DPC パイプエンドキャップ 仕様変更

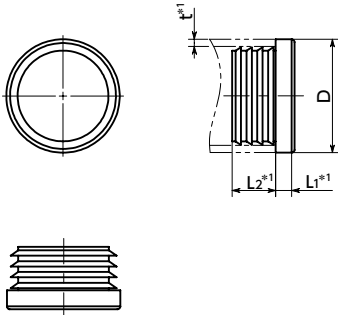
*1: 寸法を変更しました。

*1: 寸法を変更しました。

品番	D <small>1</small>	L1*1	L2*1	パイプ肉厚: t*1		質量 (g)
				min.	max.	
DPC-18	18	5	11.5	1	2	2
DPC-30	30	5	11.5	1	2.5	4
DPC-40	40	5	11.5	1	3	6
